Autorité environnementale

**Avis délibéré de l'Autorité environnementale
sur l'aménagement de la RN 154
au sud de Dreux (28)**

n°Ae :2013-135

Illustration 2 : Carte extraite du dossier présentant sur fond d'aménagement actuel l'aménagement projeté sous la forme d'un double giratoire découpant le trafic est-ouest du trafic nord-sud.

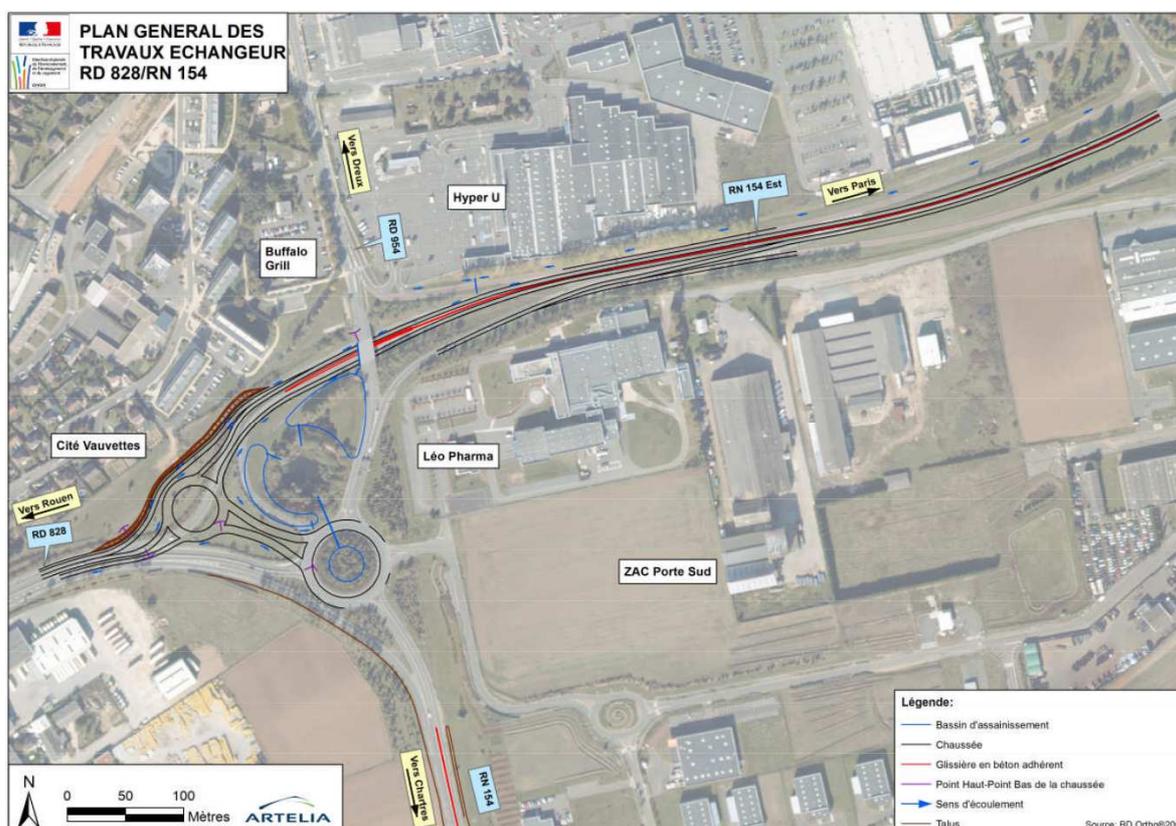
Bien que l'aménagement soit situé dans une zone urbaine au sein de laquelle ont lieu des déplacements quotidiens à courte distance entre d'une part les villes de Dreux et Vernouillet et d'autre part la zone d'activité, aucun aménagement cyclable et piétonnier n'est prévu⁶. Or le dossier ne classe pas l'aménagement dans la catégorie des rénovations de voies rapides. Le plan local d'urbanisme (PLU) de la commune de Vernouillet qui classe la zone concernée dans la partie urbaine à vocation d'activité prévoit par ailleurs une obligation de lieux de garage des vélos sur les sites des entreprises de la zone. Les rapporteurs ont été informés oralement que :

L'Ae recommande de justifier la compatibilité du présent aménagement avec les dispositions de l'article L.228-2 du code de l'environnement, concernant les itinéraires cyclables.

Illustration 3: Faisceau du projet A 154 au sud de Dreux, présenté par la DREAL le 20/12/2012.

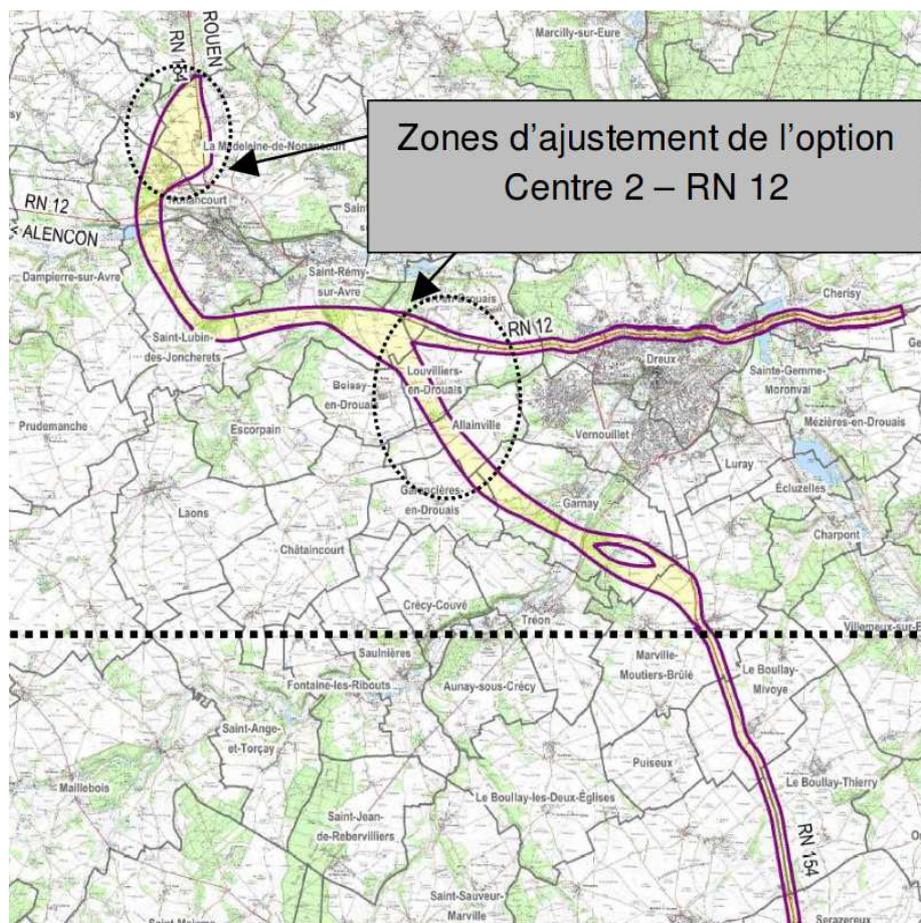
L'Ae recommande de décrire le tracé actuellement envisagé pour le projet autoroutier A 154 au niveau de Dreux, et son raccordement avec le projet actuel.

Illustration 4 : Points de mesure in situ de la qualité de l'air, les points 1 et 2 présentent des concentrations de NO₂ supérieures à la valeur réglementaire

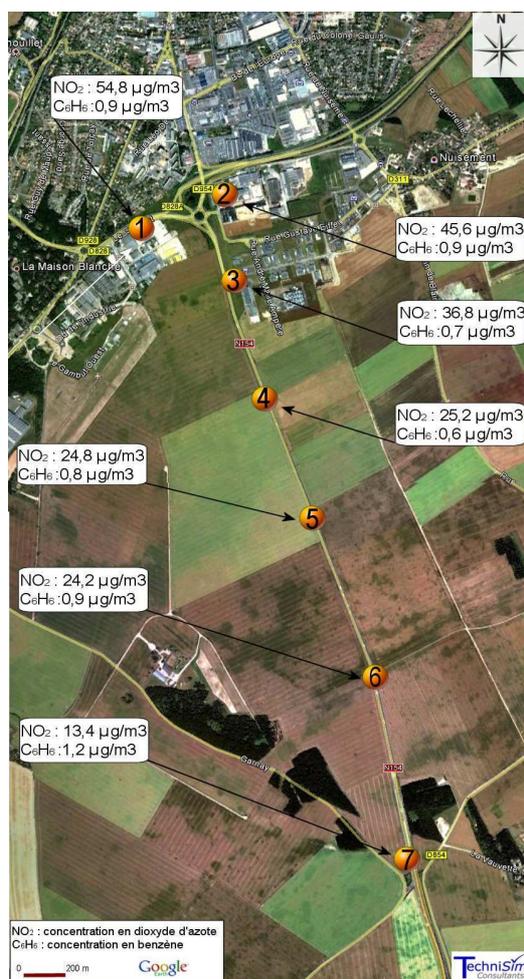
L'Ae note l'absence de mesures sur les particules fines. Etant donné leur inféodation au trafic et compte tenu des résultats de mesures de NO₂, il est cependant raisonnable de faire l'hypothèse de concentrations en particules également trop élevées au voisinage immédiat du carrefour.

L'Ae recommande de reformuler plus précisément la conclusion sur la caractérisation de la qualité de l'air au voisinage du carrefour.

Illustration 5 : régression proposée par le maître d'ouvrage pour établir la relation entre le trafic des véhicules et le PIB.

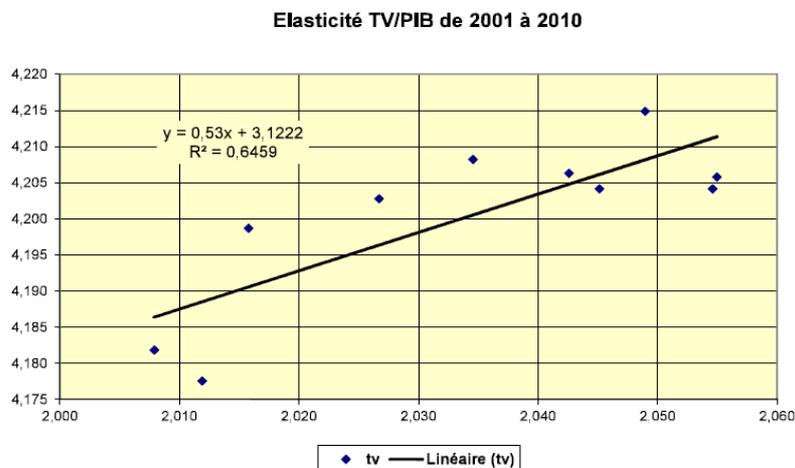
Nota : rien n'indique ce que sont les unités des axes du graphique

L'Ae note que l'essentiel des calculs et modélisations figurant dans l'étude d'impact est étroitement dépendant des projections de trafic routier. Le PIB est considéré dans le dossier comme l'unique déterminant des évolutions du trafic routier ; l'ensemble des résultats tient au choix opéré en matière d'élasticité du trafic au produit intérieur brut (PIB) national, et d'évolution prévue de ce PIB. Aucun trafic induit¹⁷ n'est pris en considération. Or l'essentiel des inférences sur la congestion, la qualité de l'air, le risque sanitaire et le bruit sont directement liées aux hypothèses de trafic à échéance 2035. Ces prévisions sont construites sur la base d'une analyse d'élasticité qui mérite d'être argumentée, ou tout au moins d'être l'objet de plusieurs scénarios prospectifs. La relation proposée par le maître d'ouvrage est obtenue par régression linéaire¹⁸, le graphe est rappelé sur l'illustration 5. En l'absence de précisions sur les unités utilisées l'Ae émet l'hypothèse qu'il s'agit d'une variable représentative du trafic tous véhicules sur la RN 154 en fonction du produit intérieur brut (PIB) de la France. L'Ae note que l'élasticité obtenue est assez élevée, alors que la commission « Mobilité 21 » retient une élasticité de 0,3 pour ses prévisions (en faisant donc l'hypothèse d'une croissance presque deux fois moindre du trafic pour une augmentation de PIB équivalente). La prévision de trafic est extrapolée à l'horizon 2035 sans que le dossier ne donne de précision sur la méthode utilisée au-delà de 2020.

L'Ae recommande de mieux expliquer les projections de trafic, notamment au-delà de 2025 :

- ***en justifiant les hypothèses retenues en matière de croissance du PIB, et de couplage des évolutions de trafic aux évolutions du PIB ;***
- ***en examinant l'hypothèse d'un trafic supplémentaire induit par la réduction de congestion du giratoire ;***
- ***en présentant un scénario tenant compte de la possible mise en service de l'A154.***
